**AUTORITE DE SÛRETÉ NUCLÉAIRE**

Réf. ASN : 2021-DC-0706

Objet : 4<sup>ème</sup> Réexamen Périodique 900 MWe - Demande d'évolution de la décision n° 2021-DC-0706

Proposition d'évolution de la programmation VD4 900

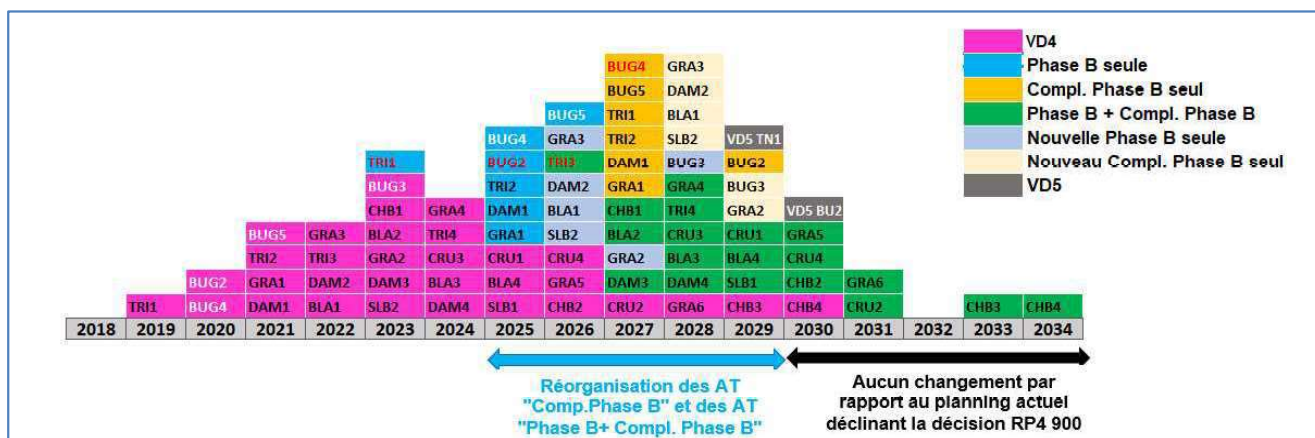
Selon la programmation actuelle, le déploiement des modifications liées au « Complément phase B » commence sur l'arrêt de Tricastin 1 en janvier 2025 et se poursuit en 2026 sur les 5 réacteurs suivants du palier CPY (GRA3, TRI3, DAM2, BLA1, SLB2) et sur 2 réacteurs de Bugey (BUG2, BUG3), pour bénéficier d'un an de retour d'expérience (REX) entre le réacteur tête de série (TTS) et la généralisation de ces dispositions.

C'est pourquoi EDF propose de retenir comme nouvelle TTS « Complément phase B » l'arrêt de Tricastin 3 en août 2026, en veillant à disposer toujours d'une phase de REX entre la TTS et les réacteurs suivants, ce qui induit mécaniquement un décalage des arrêts « Complément phase B » suivants.

Pour limiter les impacts du décalage de la TTS « Complément phase B » et définir une nouvelle programmation compatible avec la campagne pluriannuelle de chaque site puis compatible avec la campagne pluriannuelle du Parc, un travail important a été réalisé avec l'ensemble des CNPE du palier 900 MWe.

Il a permis d'identifier un scénario permettant de rester au plus près de la programmation initiale : elle conduit à ré-organiser les arrêts « complément phase B » et les arrêts « phase B + complément phase B » sur la période 2025-2029 mais elle n'induit aucun changement de la programmation initiale sur la période 2030-2034.

Cette réorganisation des arrêts sur la période [2025-2029] conduit à devoir modifier les échéances des prescriptions pour les 6 réacteurs précités hormis Saint Laurent B2, le décalage de 2 ans de l'arrêt « complément phase B » de Saint Laurent B2 étant compatible avec les échéances des prescriptions concernées.
